情報通信審議会 情報通信技術分科会（第148回）議事録

情報通信審議会 情報通信技術分科会
新世代モバイル通信システム委員会報告
概要

「新世代モバイル通信システムの技術的条件」のうち
「第5世代移動通信システム（5G）及びBWAの高度化
に関する技術的条件」

既存バンドの5G化のニーズ

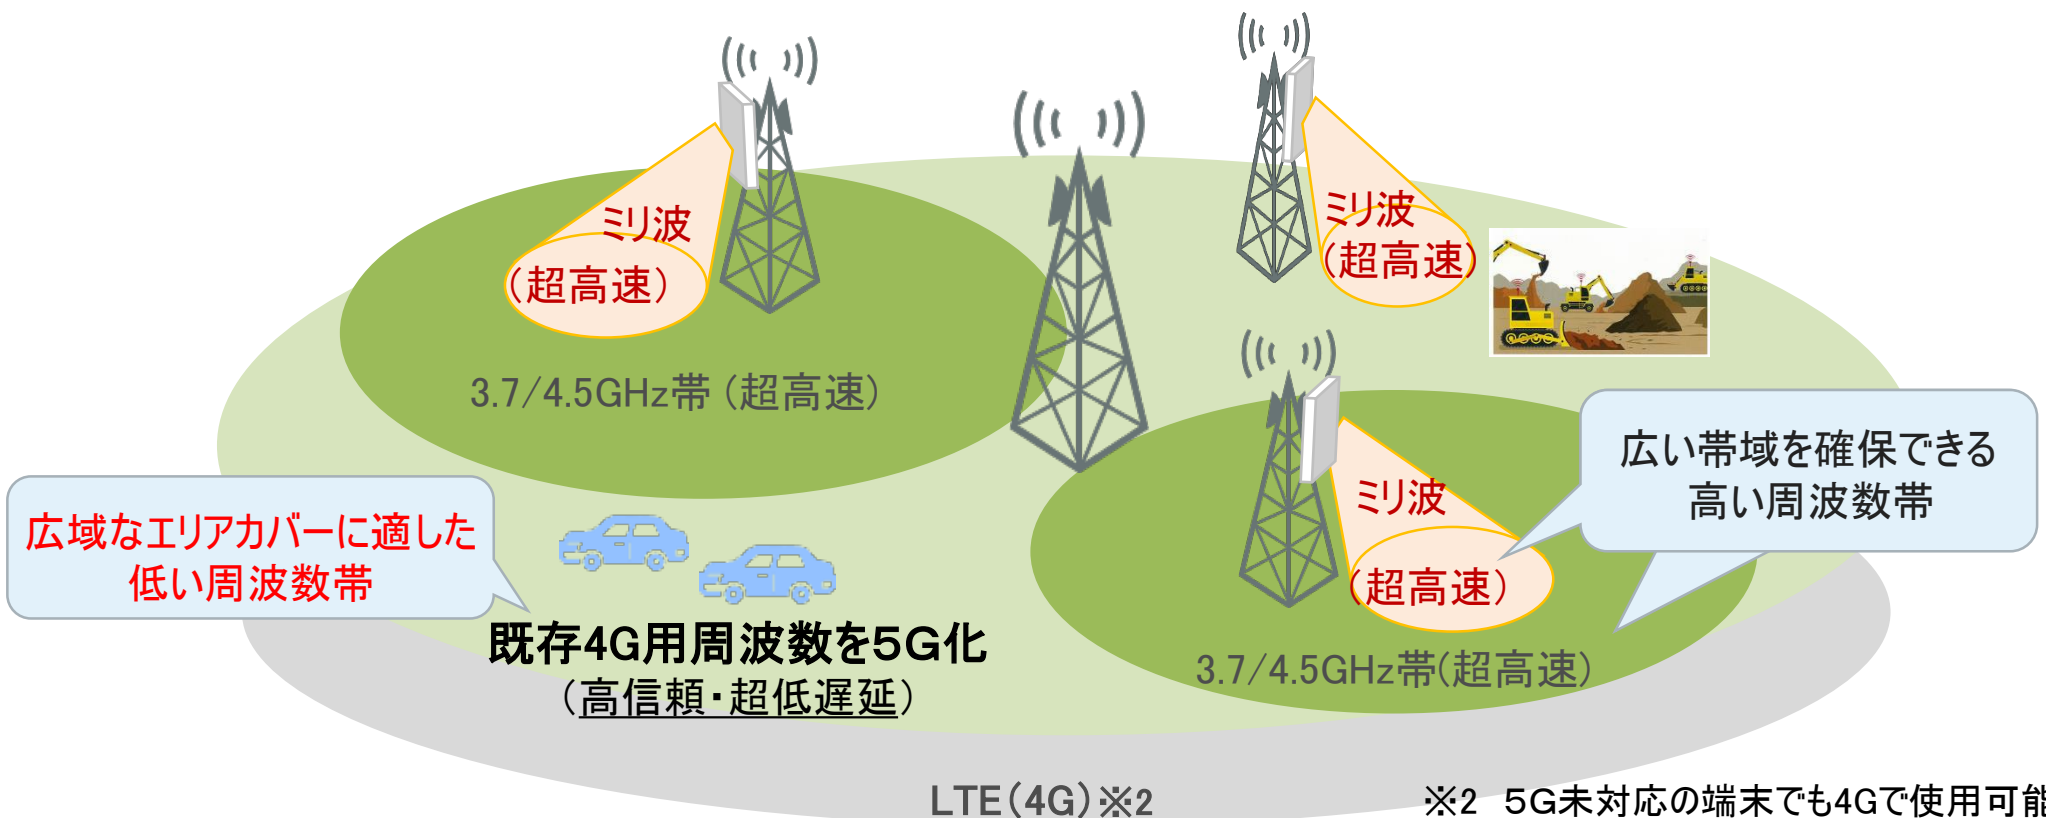
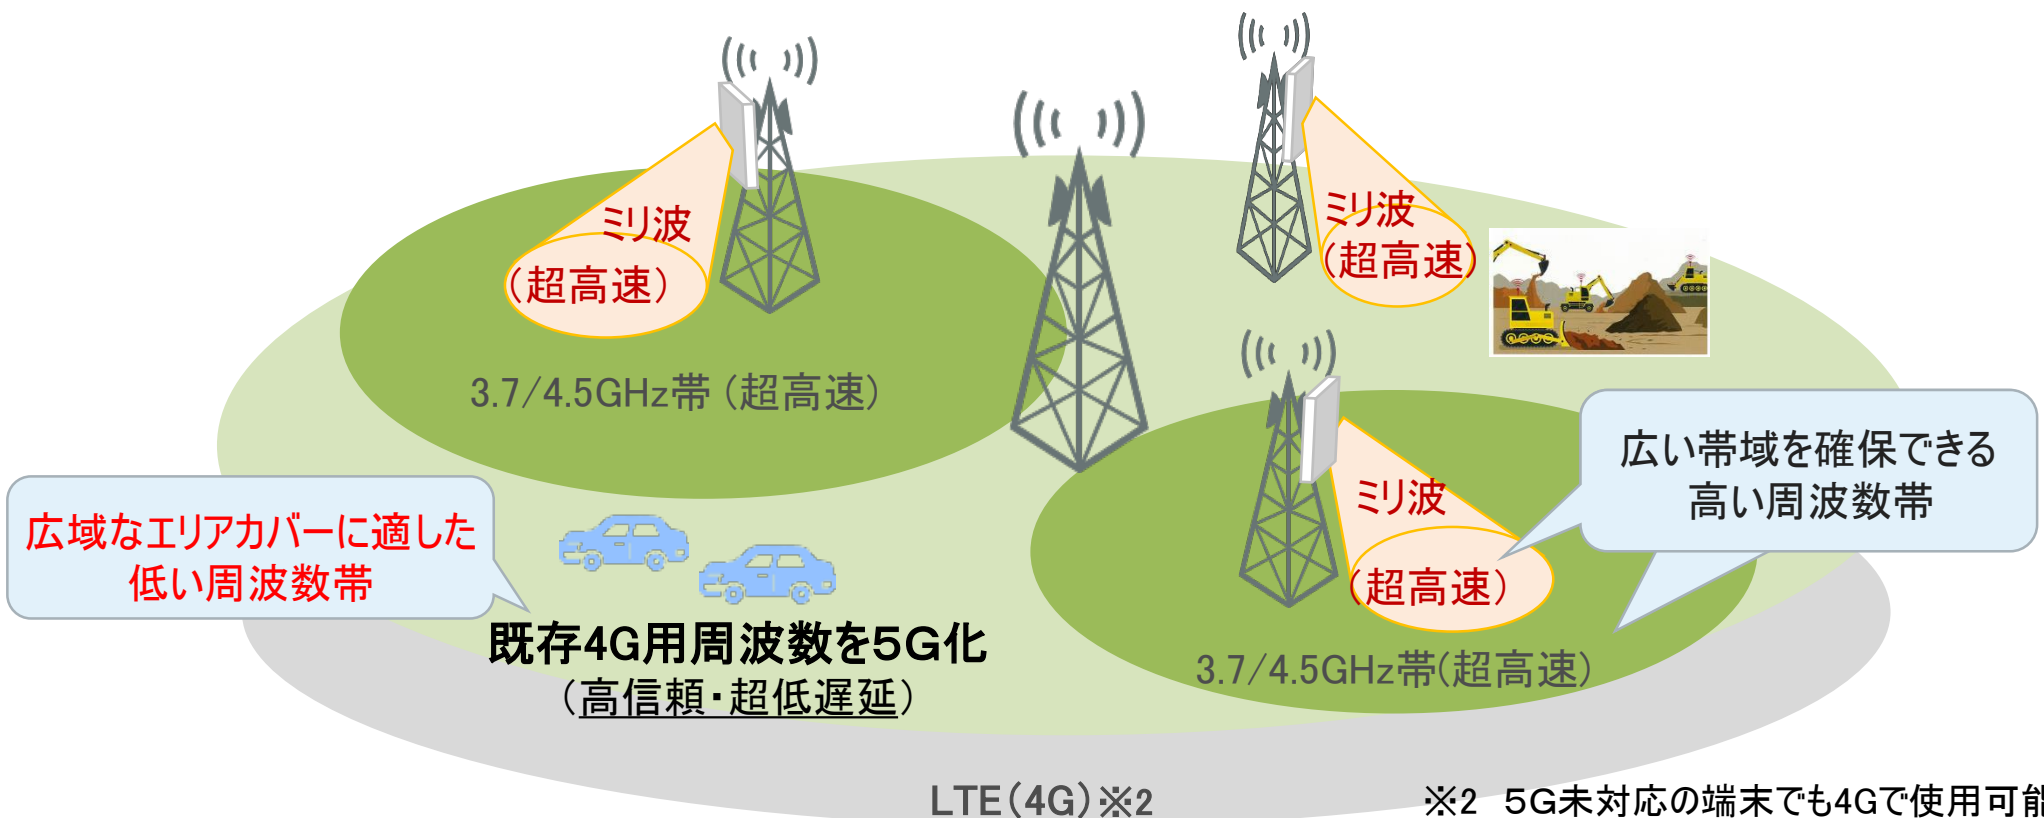
- 根本委員 概要の中には、今後さらに検討が必要という項目がありますが、答申書でそれに該当する記述が見当たりません。今後の検討事項について、答申書ではどのような位置付けになっているのでしょうか。
- 新世代モバイル通信システム委員会事務局 委員会報告では、定期検査の課題に関する検討の部分で、「今後さらに検討を深めていくことが望ましいと考えられる。」という形で結んでいます。本委員会報告に関する答申を頂いた際には、今後、総務省において、5G等の高度化された陸上無線システムに対する定期検査のあり方等について検討を行っていく予定です。
- 安藤委員 概要P4の、「全国役98%の10km四方」は、人口カバー率か面積カバー率か、説明がほしいです。

○安藤委員 「全国の約98%の10km四方のメッシュ」の記載部分について、以下のとおり表現を整理してはどうでしょうか？

概要の4ページ目「全国を区切る10km四方メッシュのうち約98%のメッシュで5G高度特定基地局が整備される」

に区切り、そのうち98%のメッシュに5G高度特定基地局がそれぞれ1局以上整備されるという主旨になります。

○新世代モバイル通信システム委員会事務局 ご指摘のとおり概要P4を修正しました。また、併せて報告書P4も修正しました。

5G(NR)の国際標準化動向

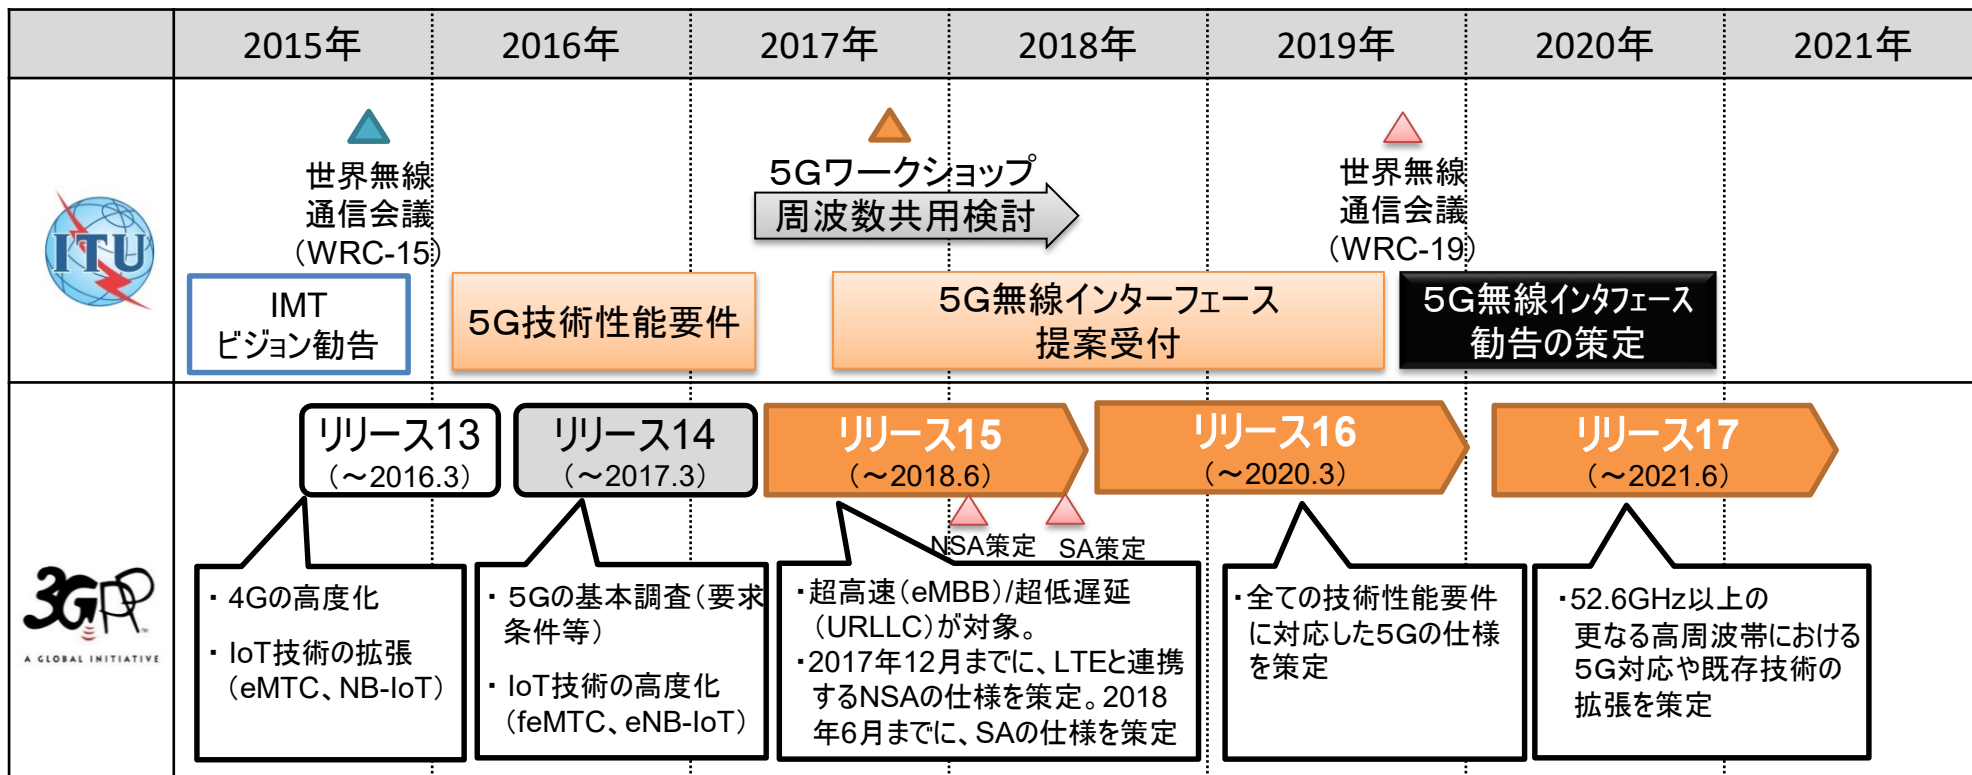
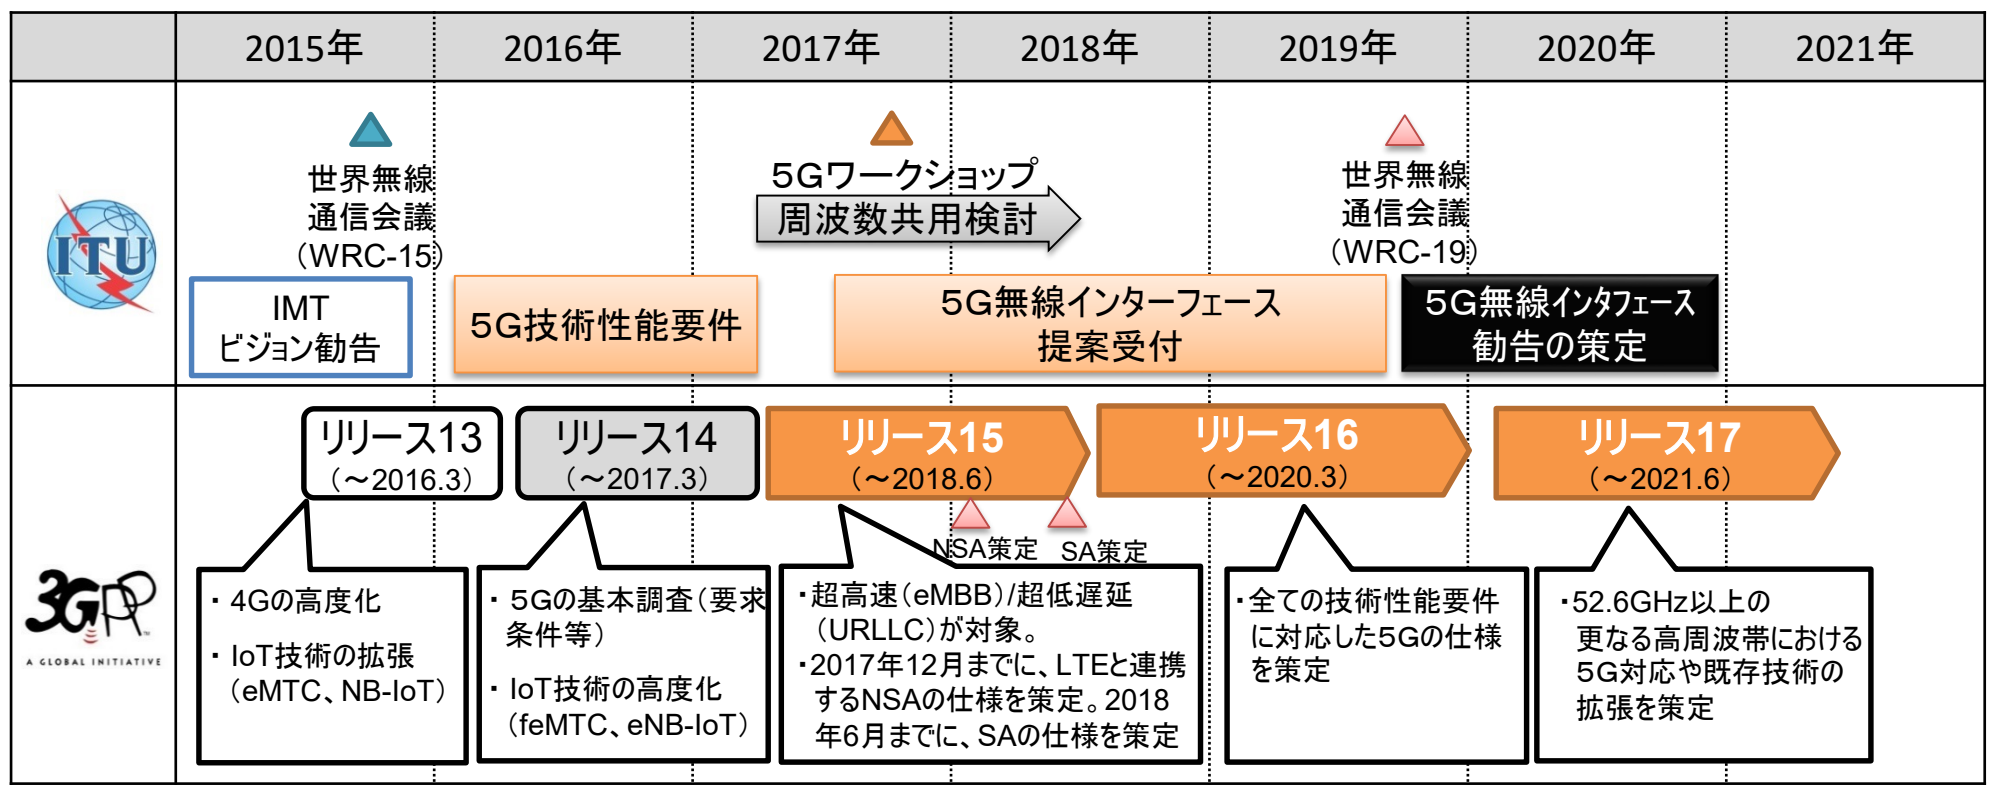
P18について、(報告書も含めて)、NRの正式名称が見当たりません。
- 新世代モバイル通信システム委員会事務局 概要の4ページ目に記載しております「全国の約98%の10km四方のメッシュ」の記載の部分は、全国を10kmのメッシュ

平成30年7月31日に一部答申を頂いた新世代モバイル通信システム委員会報告と並びをとり、NRの正式名称(New Radio)を、国際標準化動向の部分(概要P6、報告書P11)に記載しました。

※修正後アクティブアンテナを導入した場合の共用検討(2.5GHz帯BWA)

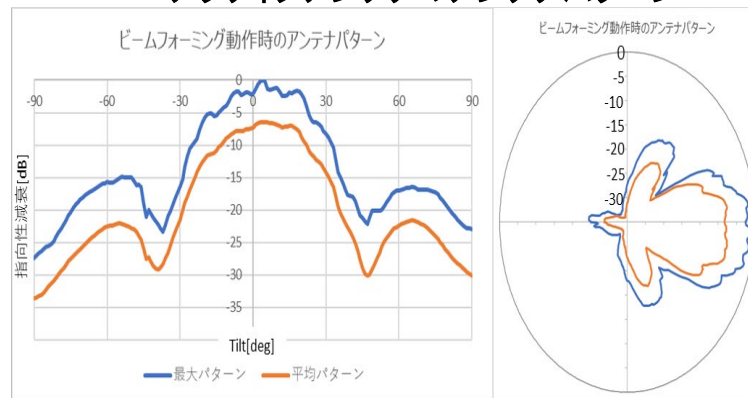
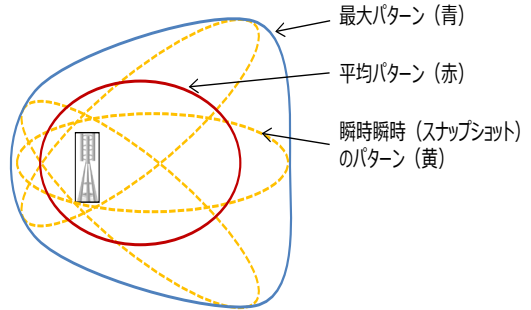
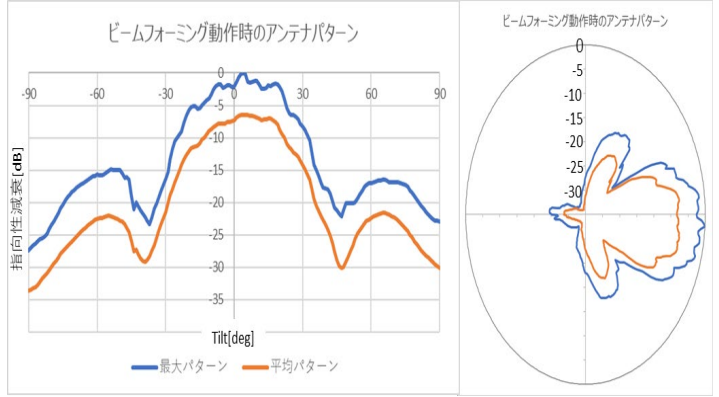
P11における共用検討結果中、次期基地局（WiMAX方式）の「最大パターン、平均パターン」の言葉の定義が不明。54.9dBとは2.5GHz帯で実現可能な大きさでしょうか。図示のパターンは。

アクティブアンテナのビームパターンは動的に変化することから、その変動を考慮した検討を行うために、基地局のビームパターンの瞬時毎の変動に対して統計処理を行い、2つのビームパターンをモデル化しました。最大パターンは瞬時毎の空中線指向特性の最大値によりモデル化したもので、平均パターンは瞬時毎の空中線指向特性の平均値によりモデル化したものです。

概要及び報告書においても、上記の説明を追加しました。(概要P11、報告書P25-26)

P11の「共用検討結果」の表に記載している値は所要改善量を示しておりますが、不明瞭だったため、「共用検討結果(所要改善量)」と修正を行いました(概要P11、報告書P25-26)。

また、平成26年に導入された高度化BWAにおいても、WiMAX方式基地局との所要改善量が49.7dB必要(従来検討における値を参照)となっておりますが、周波数離調を設け、サイトエンジニアリングの実施等により共用ができており、同様に、次期基地局の最大パターン(右上の図の青のアンテナパターン)所要改善量54.9dBにおいても、共用は現実的に可能と考えられます。
